**Conseil économique et social**

**Forum mondial de l'harmonisation des Règlements
concernant les véhicules****Cent-cinquante-deuxième session**

**Accord de 1958 – Examen de projets d'amendements
à des Règlements existants proposés par le GRE****Proposition de la série 01 d'amendements au Règlement
n° 119 (Feux d'angle)****Communication du Groupe de travail de l'éclairage et de la
signalisation lumineuse (GRE)***

Figure 1

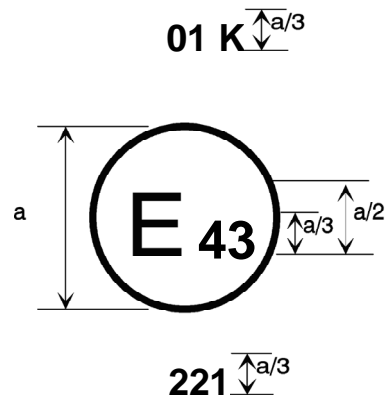
Annexe 2, figure 1 et texte joint, modifier comme suit:

Le dispositif portant la marque d'homologation ci-dessus est un feu d'angle homologué au Japon (E 43) sous le numéro d'homologation 221 en application du Règlement n° 119. Le numéro d'homologation indique que l'homologation a été accordée conformément aux prescriptions du Règlement n° 119, tel qu'il a été modifié par la série 01 d'amendements.

«Figure 2

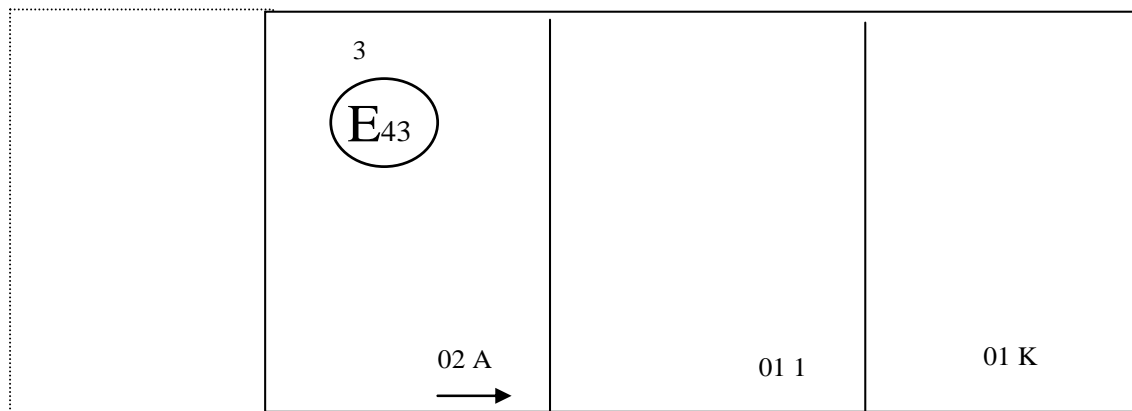
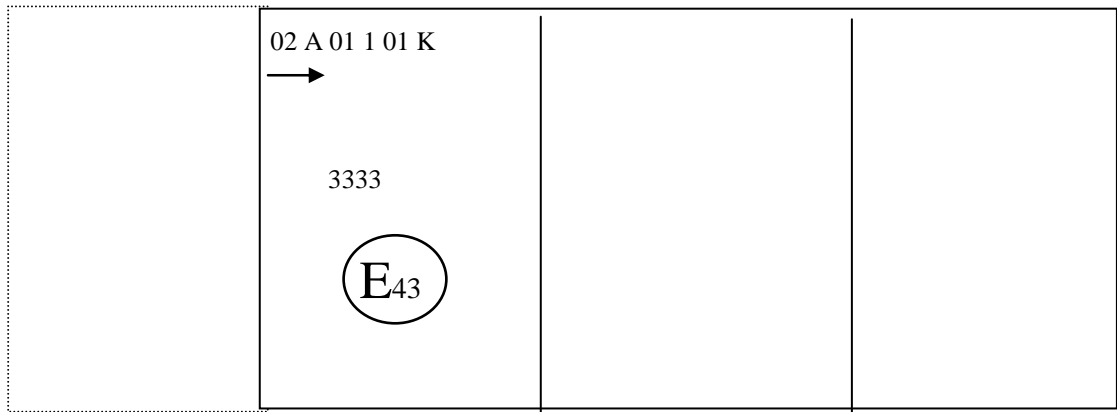
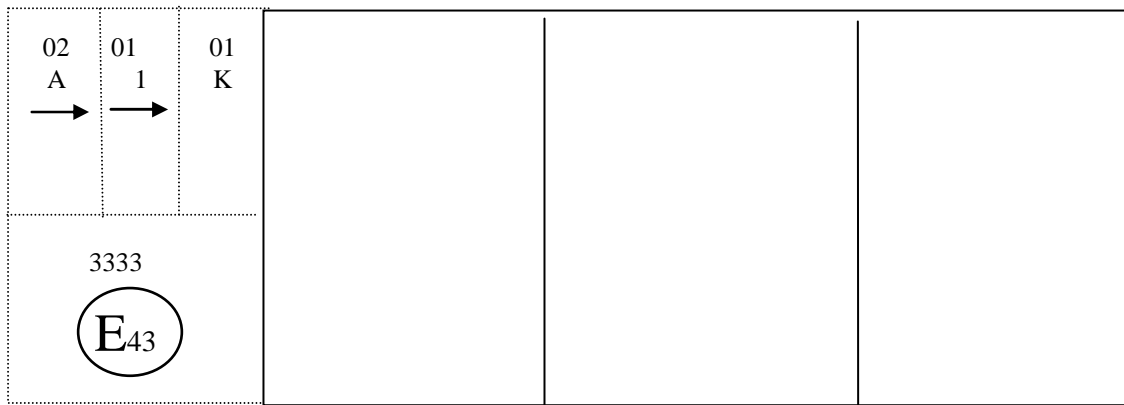
Figure 2 et texte joint, modifier comme suit:

Un feu d'angle, homologué conformément à la série 01 d'amendements au Règlement n° 119.»
